Bilag 6 Høring

Indhold i bilag om høring af foranalyse om Hekla Park

Svar på høring vedr. foranalyse af de trafikale forhold på Artillerivej/Hekla

Teknik- og Miljøforvaltningens bemærkninger til høringssvar fra Amager Vest Lokaludvalg

Skitse 1: Alternativ placering af P-plads nær Heklas anlæg (tiltænkt biler, dog også med mulighed for yderligere cykelparkering)

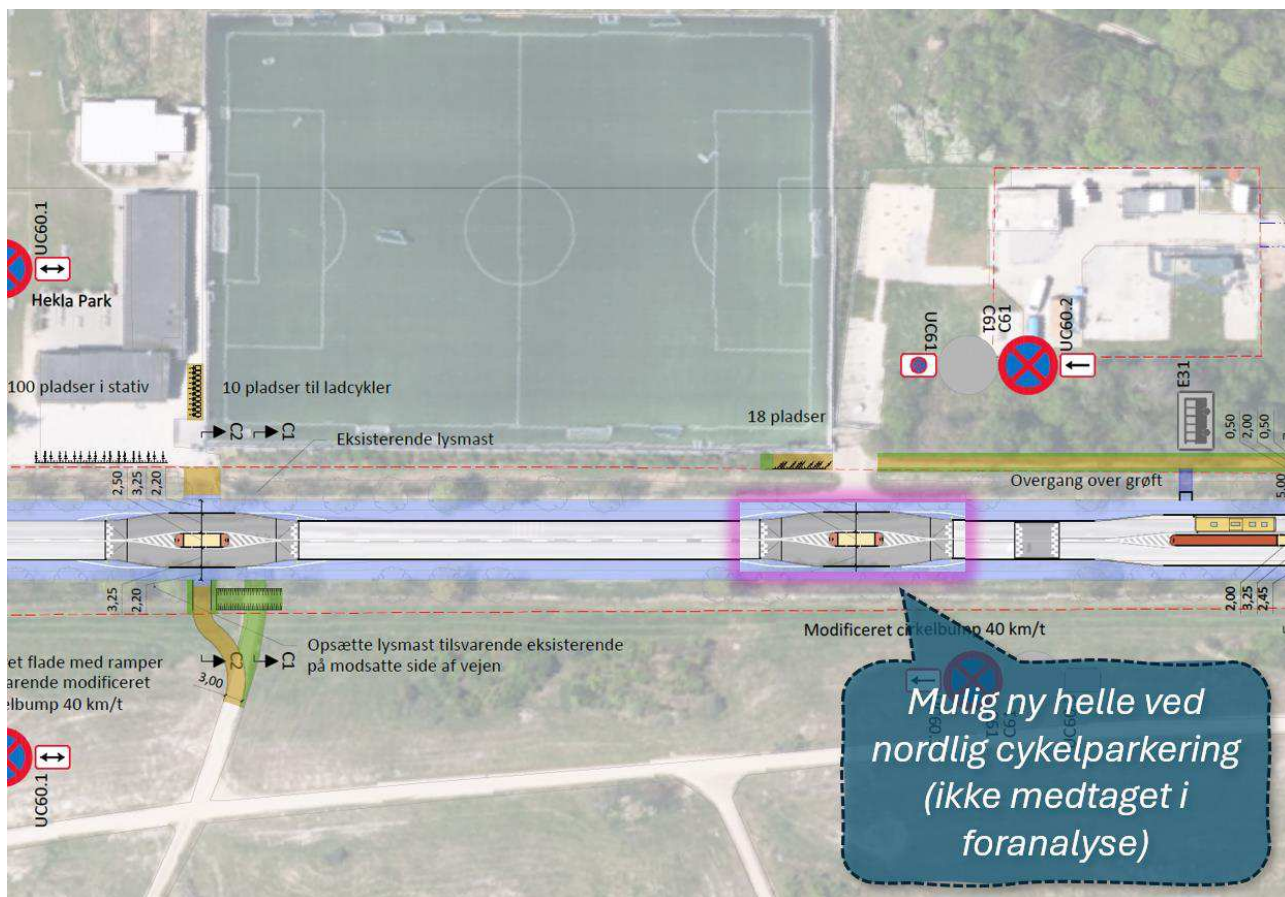
1. **Parkeringsmuligheder nær Heklas klubhus er ikke analyseret:** Parkeringsbehovet ville i sagens natur være bedst håndteret ved en parkeringsplads, der ligger tæt på Heklas klubhus.

3. Er dette rigtigt, kunne (og burde) foranalysen have inkluderet en analyse af en P-plads nærmere Heklas klubhus
 1. Den kunne konkret have været skitseret som en rund grusparkeringsplads, helt i stil med de 4 runde grusparkeringspladser, der i forvejen ligger på den analyserede strækning af Artillerivej.

2. Det ville være naturligt at overveje at etablere en femte grusparkeringsplads direkte over for Heklas klubhus, på den østlige side af Artillerivej, og at kombinere denne med et fodgængerfelt. Se Skitse 1 nedenfor.

2. **Ikke-optimal placering af P-plads:** Foranalysen foreslår at placere en ny parkeringsplads syd for Heklas baneanlæg (den del, der aktuelt er ved at blive omlagt til kunstgræs). Dette er ikke optimalt af to årsager:

1. Lang vej til Heklas klubhus samt til det nordlige baneanlæg
 2. Ingen separat stiforbindelse forbinder den foreslåede P-plads og Heklas klubhus, hvilket betyder, at gæster til Hekla er nødsaget til at gå ind over baneanlægget, hvor der kan være kampe/træning i gang

Det er forvaltningens vurdering, at foranalysens placering af p-pladsen bedst tilgodeser parkeringsbehovet ved Hekla og Amager Fælled. En p-plads over for Heklas klubhus estimeres at have kapacitet på op mod 60 pladser, mens løsningen syd for boldbanerne afhængigt af scenarie har kapacitet på 70-85 pladser. Behovet for p-pladser i forbindelse med kampe vurderes at være minimum 60 pladser.

Det korrekt, at særbestemmelsen vedr. fredningen inkluderer hele området nord for Vejlands Allé, men en p-plads på modsat side af Artillerivej kræver omlægning af eksisterende stier og vil gribe betydeligt ind i et stort sammenhængende og politisk besluttet naturområde på Amager Fælled. Forvaltningens forslag til placeringen af p-pladsen udnytter derimod et eksisterende areal, som ikke har anden anvendelse i dag. Forvaltningen lægger vægt på, at beskyttelse af naturområder ikke bør tilsidesættes af kommercielle interesser eller for behov for bekvem adgang til idrætsfaciliteter.

Afstanden fra en p-plads på modsat side af Artillerivej vil være 100 meter kortere, men vil kræve, at fodgængere krydser vejen. Registreringer på stedet viser, at de ulovlige parkeringer først sker, når p-pladsernes kapacitet er opbrugt. Afstanden til den eksisterende p-plads vurderes derfor ikke at være skyld i de ulovlige parkeringer langs Artillerivej. Endelig udvides baneanlægget med nye kunstgræsbaner mod syd i 2025, hvilket yderligere forkorter afstanden fra den foreslåede p-plads. P-pladsen kan synliggøres med supplerende vejvisere.

Brugerne af den sydlige parkeringsplads forventes at gå direkte ind på fodboldbanerne eller gå i kanten af banerne hen til klubhuse, da fodgængere som regel vil gå den kortest mulige rute. Dette vil formentlig skabe en naturlig trampesti langs hegnet på den modsatte side af banerne, som allerede eksisterer i dag.

Skitse 1: Alternativ placering af P-plads nær Heklas anlæg (tiltænkt biler, dog også med mulighed for yderligere cykelparkering)

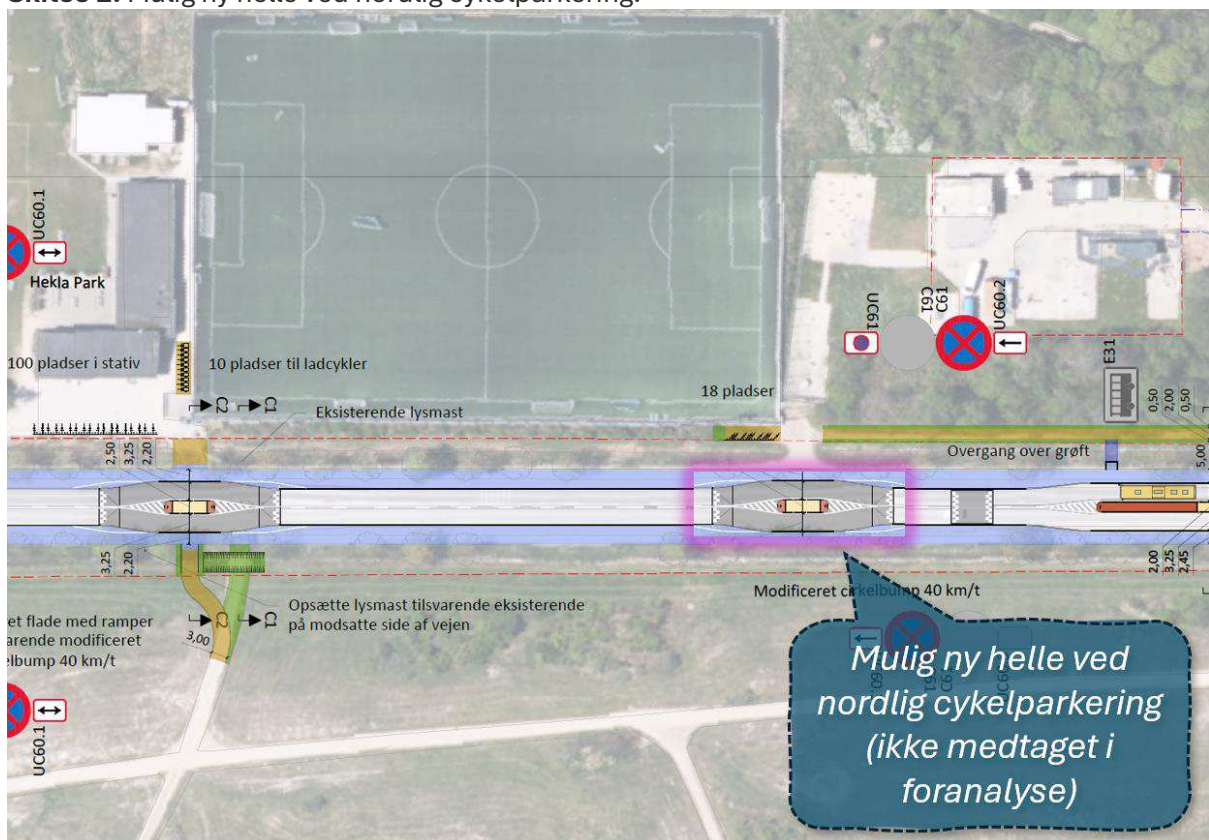
- c) Foranalysen kunne have inkluderet en analyse af en P-plads nærmere klubhuset:
 - i) En skitse kunne have foreslået en rund grusparkeringsplads i stil med eksisterende grusparkeringspladser på Artillerivej.

- ii) En femte grusparkeringsplads kunne placeres direkte over for klubhuset og kombineres med et fodgængerfelt (se Skitse 1).
- 2) Ikke-optimal placering af P-plads

- Den foreslåede placering syd for baneanlægget vurderes som mindre optimal:
- a) Lang afstand til klubhuset og det nordlige baneanlæg.
 - b) Ingen separat stiforbindelse mellem den foreslåede parkeringsplads og klubhuset, hvilket medfører, at gæster må krydse baneanlægget under træning og kampe.

- b) Foranalysen indeholder en Kys & Kør-løsning, men anbefaler den ikke på grund af behov for dispensation fra fredningsbestemmelser.
 - c) En videre analyse bør inkludere en Kys & Kør-løsning, alternativt ved en ny P-plads nærmere klubhuset (se Skitse 1).
